**Avis délibéré de la mission régionale d'autorité
environnementale sur la modification n°2 de l'aire de mise
en valeur de l'architecture et du patrimoine (AVAP) de la
ville de Saint-Flour, portée par Saint-Flour Communauté
(15)**

Avis n° 2024-ARA-APP-1390

MODIFICATION N°2

Mémoire en réponse à l'avis de la MRAE

Carte « PPR Mvt » ©CAMPUS - Source <https://www.georisques.gouv.fr> -

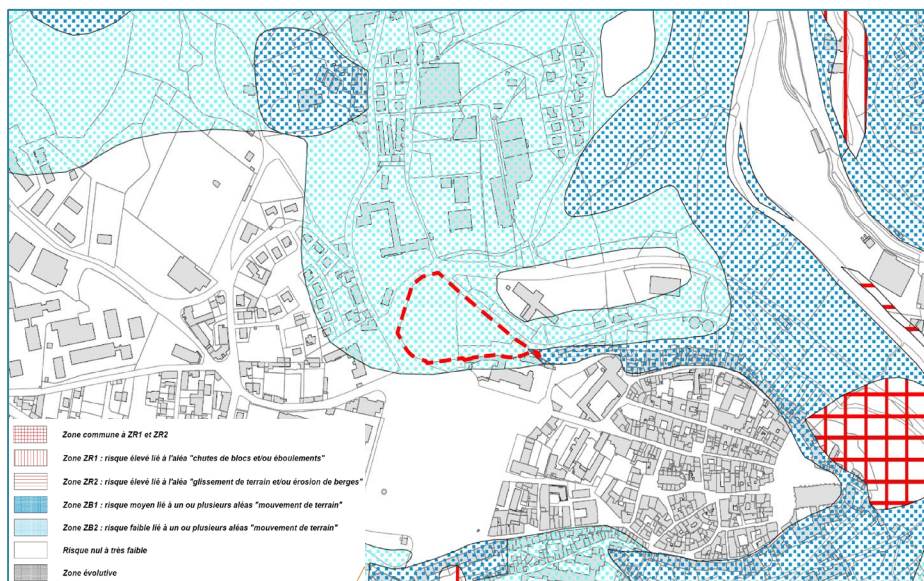
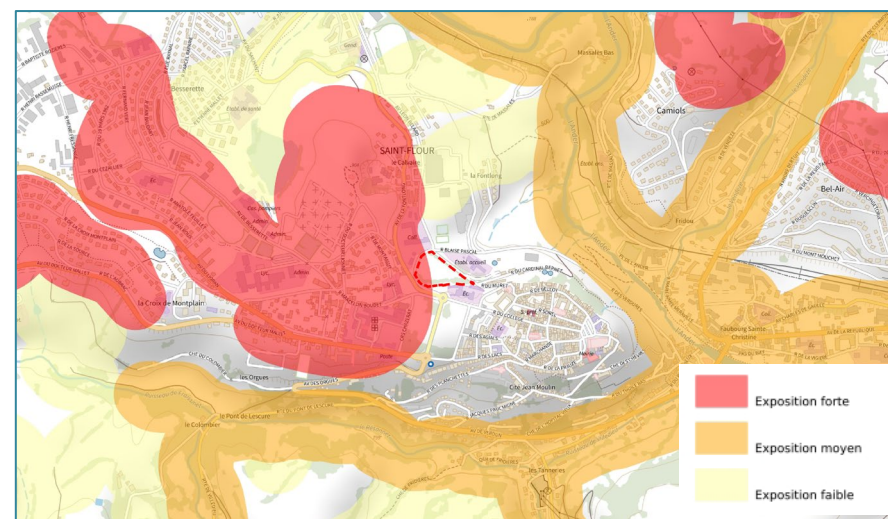
Comme déjà évoqué dans ses avis relatifs à la mise en compatibilité n°2 du plan local d'urbanisme (PLU) de la commune de Saint-Flour pour la création d'une résidence senior sur ces terrains, l'Autorité environnementale réitère sa recommandation de :

- Procéder, dès ce stade programmatique, à la prise en compte des résultats des études géotechniques en matière de risque de mouvement de terrain et de retrait gonflement d'argile ;
- Vérifier l'absence de risque de pollution des sols par une expertise de terrain s'appuyant sur une analyse précise de l'historique d'occupation ;
- Compléter le dossier sur la question de la gestion des eaux pluviales sur le secteur pour ne pas aggraver le risque inondation présent sur la commune.

— Risque mouvement de terrain

La commune de Saint-Flour a été concernée par des glissements de terrain ainsi que par des chutes de pierres et de blocs. Elle est donc dotée et couverte par un Plan de Prévention des Risques Mouvements de Terrain (PPRM) qui cible principalement les falaises basaltiques surplombant l'Avenue des Orgues, la falaise du Point de Vue, un pan de falaise surplombant la rue des Planchettes ainsi que la falaise longeant la rue de Belloy. **Les parcelles concernées sont classées en risque faible du PPR.**

Aucun de ces évènements n'a été constaté sur l'emprise du site concerné par la modification de l'AVAP.

Le retrait par dessiccation des sols argileux lors d'une sécheresse prononcée et/ou durable produit des déformations de la surface du sol (tassements différentiels). Il peut être suivi de phénomènes de gonflement au fur et à mesure du rétablissement des conditions hydrogéologiques initiales ou plus rarement de phénomènes de fluage avec ramollissement. Ce sont principalement les terrains en fond de vallée qui sont concernés par ce phénomène. **A l'échelle du site, une infime partie de l'emprise du site est considérée par une « exposition forte », le reste du site n'est pas concerné.**

Néanmoins, cet aléa sera pris en compte dans la conception des projets, même si à priori aucun bâtiment projeté ne sera en zone rouge.

NB : les études géotechniques seront réalisées au moment du dépôt de permis.
